7営設第2451号
令和7年11月28日

福岡県建築都市部営繕設備課長

新福岡県立美術館新築工事設計図書に関する質疑回答書

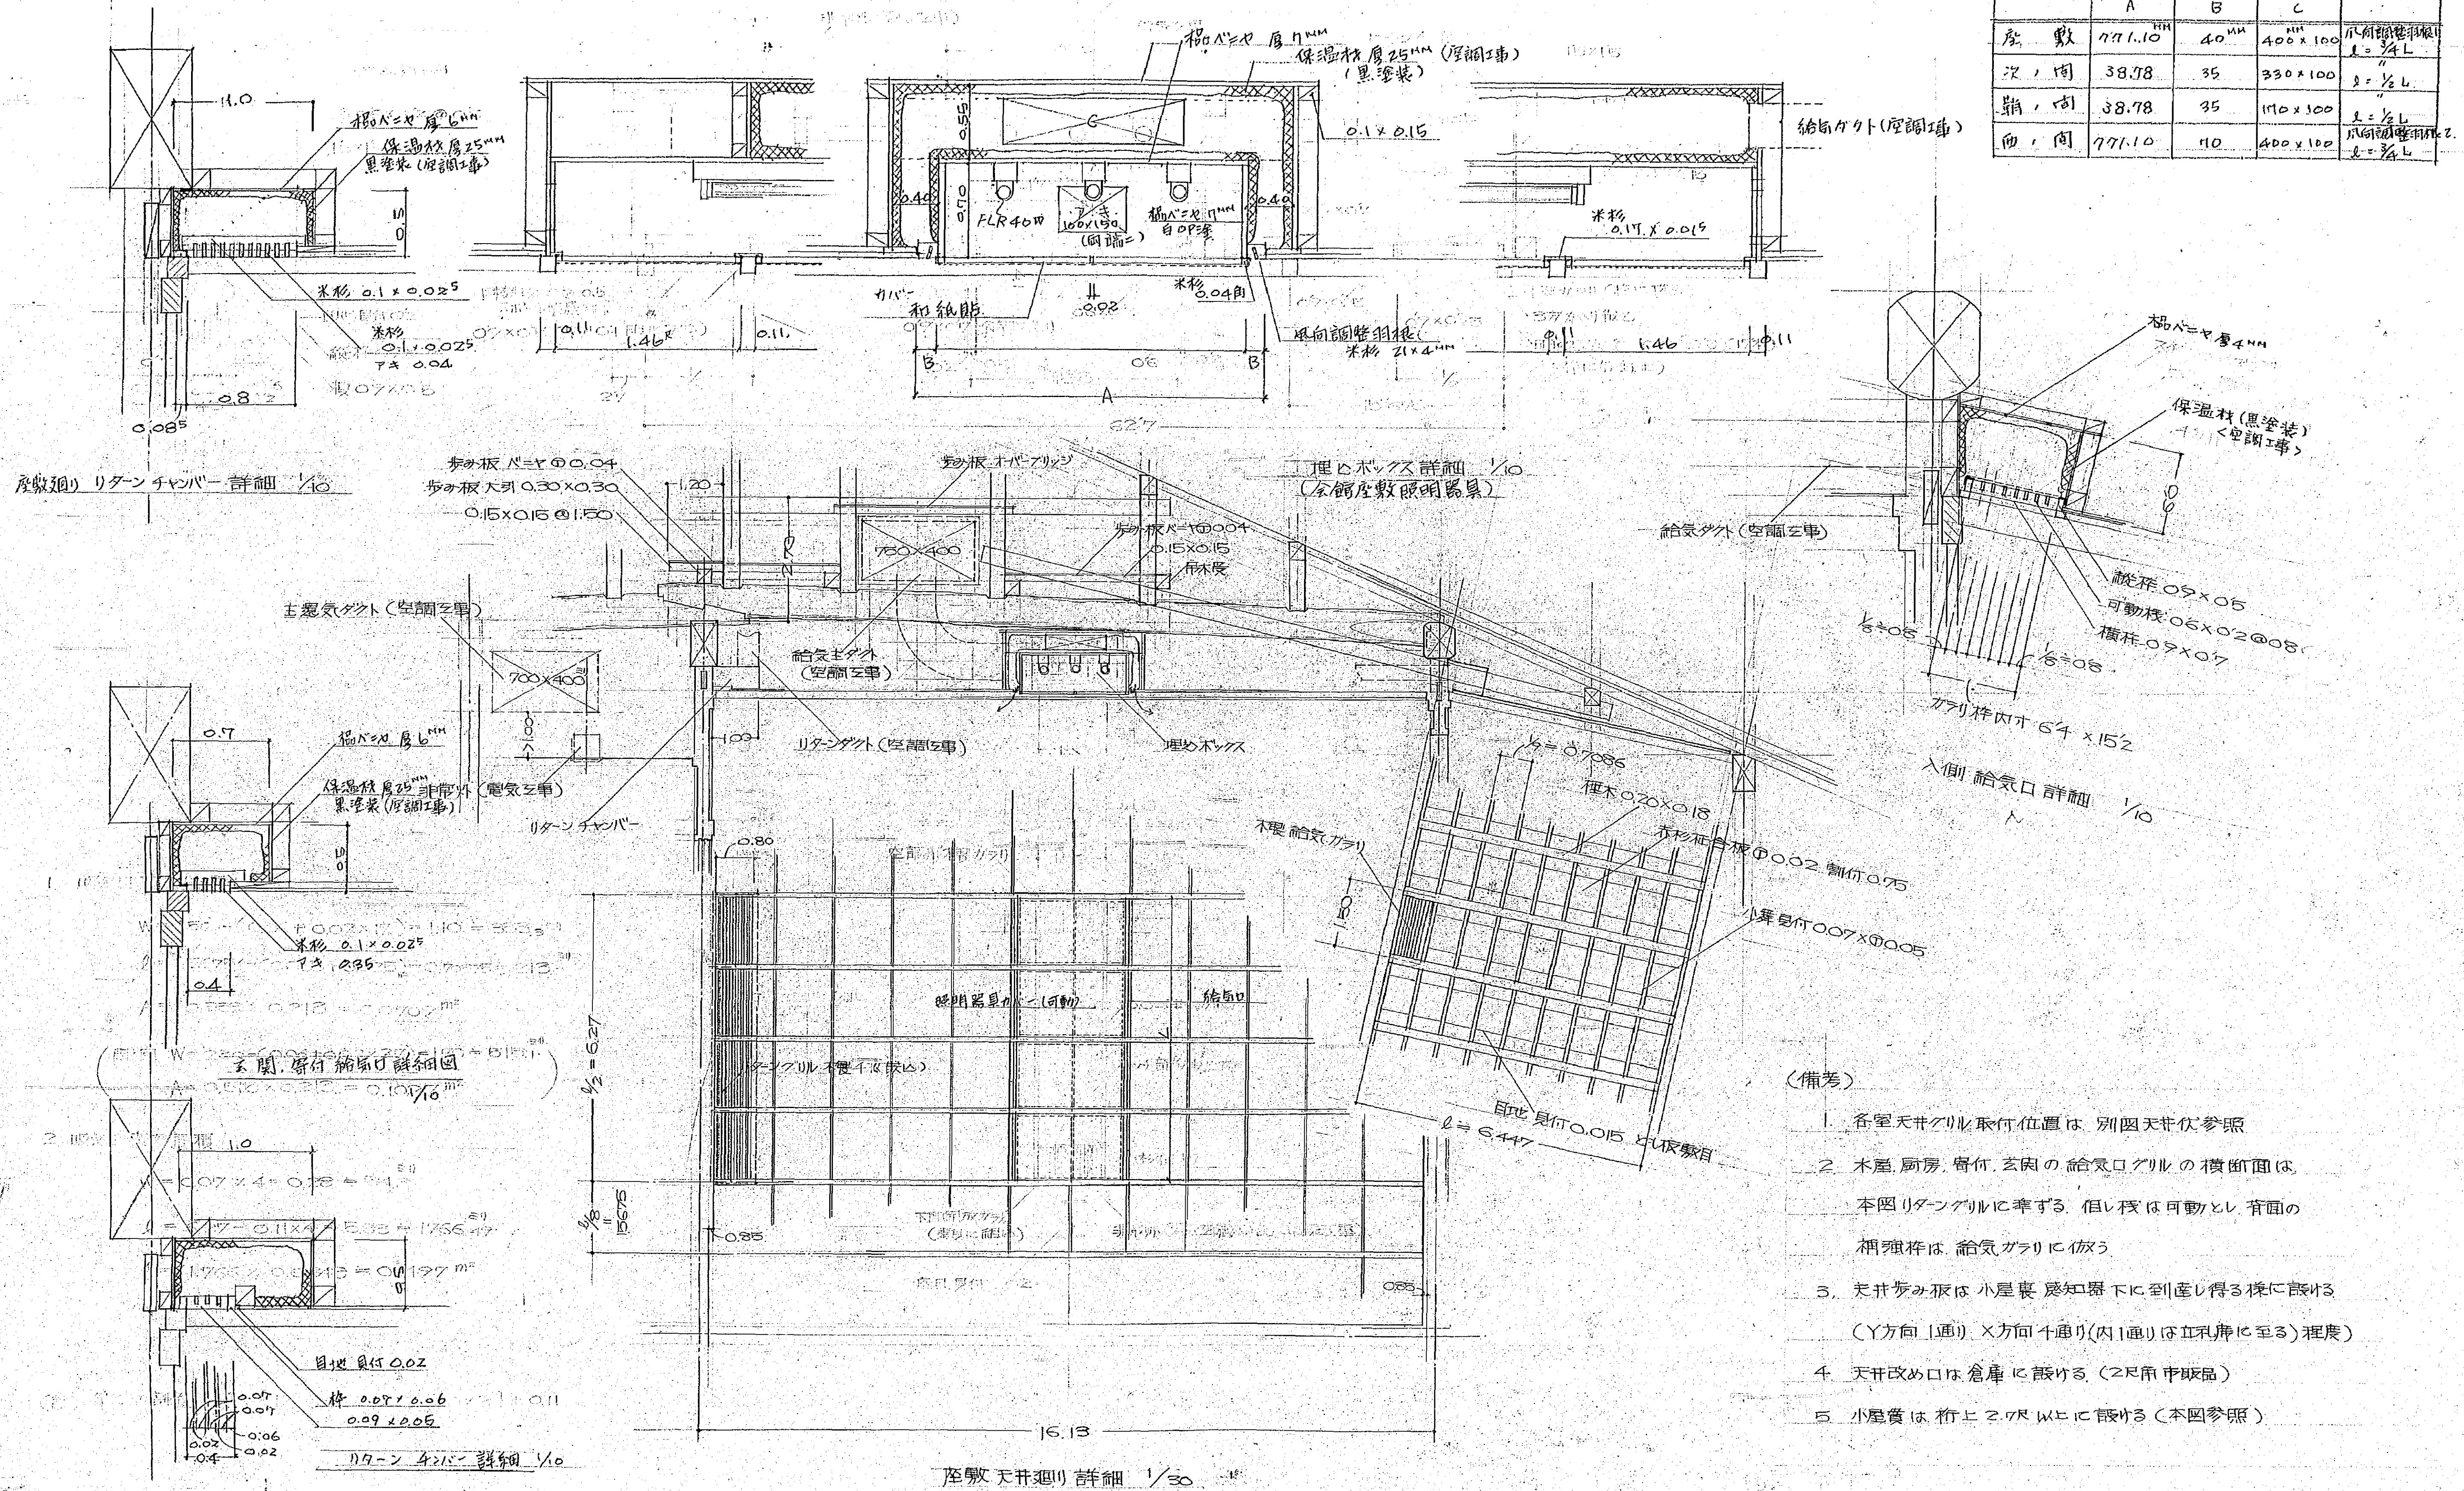
NO	図面番号	質 疑	回 答
1	設計図書 A-310	天井伏図が不鮮明のためガリのサイズが不明瞭です。それぞれのガリのサイズを御指示下さい。	別紙(詳細図31)をご参照ください。
2	設計図書 A-304	土間(X1-X2通り)・立札席において、撤去・新設する地覆石のサイズ・範囲を御指示下さい。	巾5寸×3寸の長さ15mと考えてください。
3	設計図書 A-304・306	立札席において、内部仕上表/備考に「ベンチ・椅子(2脚)の畳表替え」と記載されておりますが、ベンチは改修平面図より6帖分(特寸)と考えて宜しいでしょうか。また椅子(2脚)の畳のサイズも併せて御指示下さい。	よろしいです。椅子は450角程度と考えてください。
4	設計図書 A-304・306	機械室に耐震補強新設がありますが、内部仕上が不明です。壁仕上はGB-Rt12.5 素地と考えて宜しいでしょうか。御指示下さい。	グラスウールt50+遮音シート+GB-Rt12.5素地と考えてください。
5	設計図書 A-304・306	厨房の壁仕上がラフトンジュク吹付になっておりますが、耐火補強の付け柱側(合板面)の壁下地は、既存柱側と同じラスボードt7.5+ラスモルタル金ゴテt65.5と考えて宜しいでしょうか。御指示下さい。	よろしいです。
